**RAPPORT N° 32/2022  
AU CONSEIL COMMUNAL**

**Demande d'adoption, en application de la loi sur les routes du  
10 décembre 1991 (LRou), du projet de réaménagement de la  
Place du Marché et des déterminations de la Municipalité  
relatives aux oppositions maintenues**

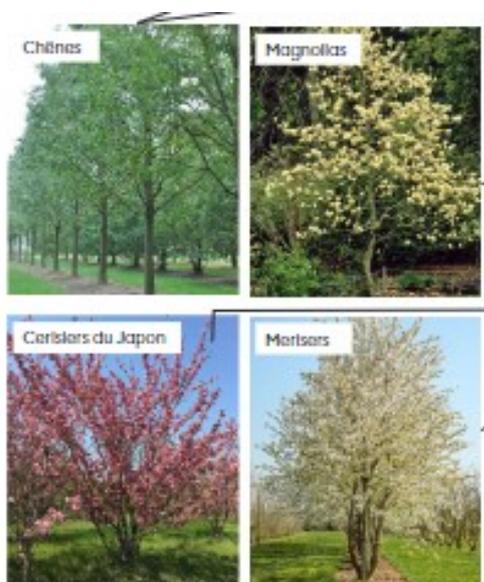
Plusieurs accès depuis « Paul-Cérésol » et « Avenue Nestlé ». Plusieurs accès à la place sont prévus, notamment :

Il est intéressant de relever que depuis le dépôt du projet au Canton, il n'y a eu qu'une seule modification par le canton, celui du passage du bus par le « Bois d'Amour ». Celui-ci passera par un autre chemin. Plusieurs propositions sont en études, mais aucune d'elle n'a pu être révélée à ce jour. Dû au fait que les bus seront déviés, le passage des véhicules sera également changé afin de favoriser la mobilité pour tous les moyens de transports, voiture, piéton, autre.
